Mission régionale d'autorité environnementale
OCCITANIE

**Projet de voie urbaine sud (VUS) sur la combe de Nîmes
Avis de la Mission régionale d'autorité environnementale dans
le cadre d'une procédure commune sur le rapport d'évaluation
environnementale commun au plan local d'urbanisme et au
projet (articles L. 122-14 et R. 122-27 du Code de
l'environnement)**

N°Saisine 2021-9282
N°MRAe 2022APO6
Avis émis le 01/02/22

Domaine d'étude de la VUS – p.231 de l'EI

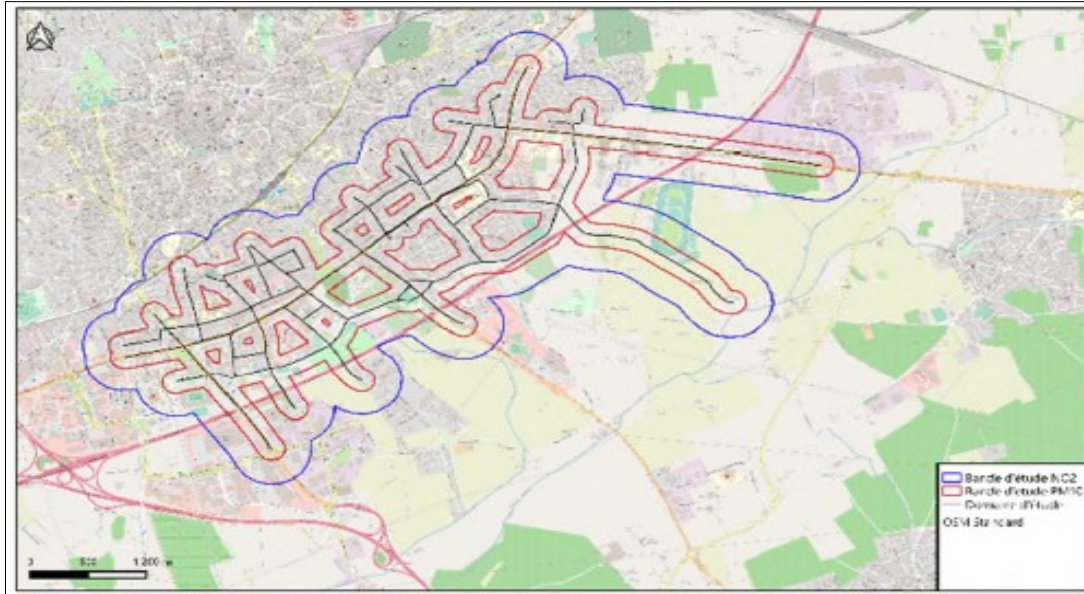
Le MO fait le choix d'une délimitation large de la zone d'étude ce qui est plutôt positif. Néanmoins, les modifications de trafic sur les différents « brins » routiers ne sont pas mises en évidence ce qui ne permet pas d'explicitier les variations de circulation induites par le projet sur les différentes voies impactées et notamment sur l'avenue Salvador Allende.

La MRAe recommande de fournir les données chiffrées de variation de trafic nécessaires à l'identification de la zone d'étude permettant ainsi d'apprécier les effets du projet en termes de modification de trafic sur les voies connexes.
